Metroselskabets bemærkninger til fornyet høring af temarapport for klapping og flytning af sediment og flytning af sejlrende

Københavns Kommunes hørings svar til tillæg til miljøkonsekvensrapport for klapning

Høringssvar vedr. temamiljøkonsekvensrapport for klapning og flytning af sejlrende ifm. etablering af Lynetteholm

Høringssvar vedr. temamiljøkonsekvensrapport for klapping og flytning af sejlrende ifm. etablering af Lynetteholm

Figur 2.2 Afgrænsning af Lynetteholm (blå streg) samt fremtidige adgangsveje. Kort fra miljøkonsekvensrapport Lynetteholm, Rambøll, november 2020.

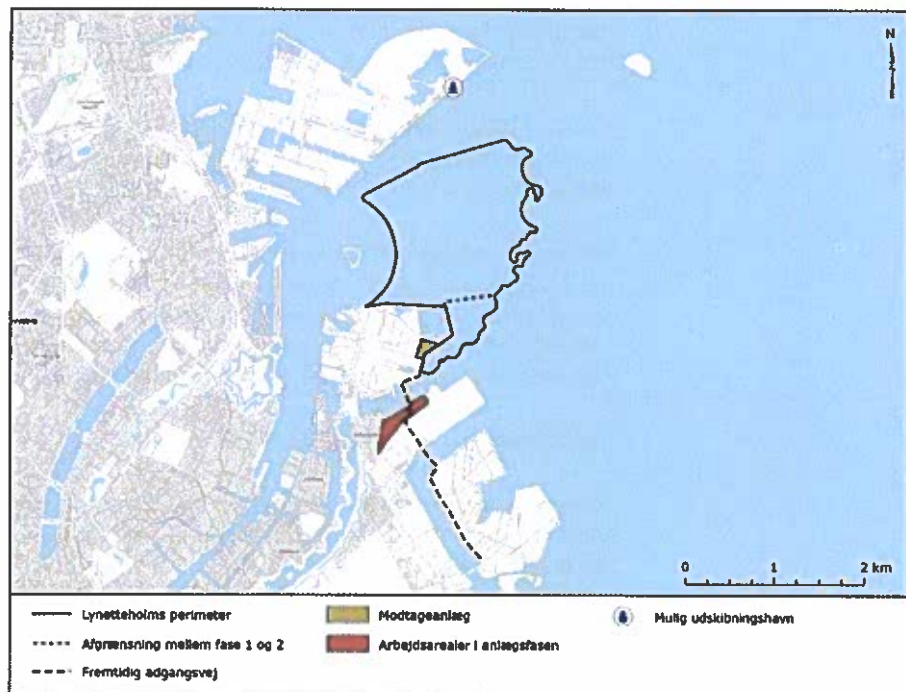
Sammenholdes forundersøgellesområdet for Nordre Flint vindmøllepark (figur 3) med arbejdsarealet i anlægsfasen (brunt område figur 2) ses det, at der er sammenfald i de to områder. Ved gennemførelse af projektet og etableringen af det planlagte arbejdsareal (brunt område figur 2) vil der ske en afskæring af muligheden for at føre kabler i land på den nordlige del af Amagerværket. Dette er ikke belyst i miljøkonsekvensrapporten, og der har ikke været dialog med HOFOR omkring den valgte løsning.

... ” Der er tilsyneladende et overlap mellem forundersøgelsesområdet og en del af det areal, der er udlagt til arbejdsareal i anlægsfasen, ligesom den fremtidige adgangsvvej til Lynetteholm sandsynligvis vil overlapse med en mindre del af forundersøgelsesområdet. Der er dog ikke overlap mellem arealer fra anlæg og drift af Lynetteholm og den del af forundersøgelsesområdet, hvor kablet bliver ilandført, og hvor den nye transformerstation er planlagt at blive placeret.....”
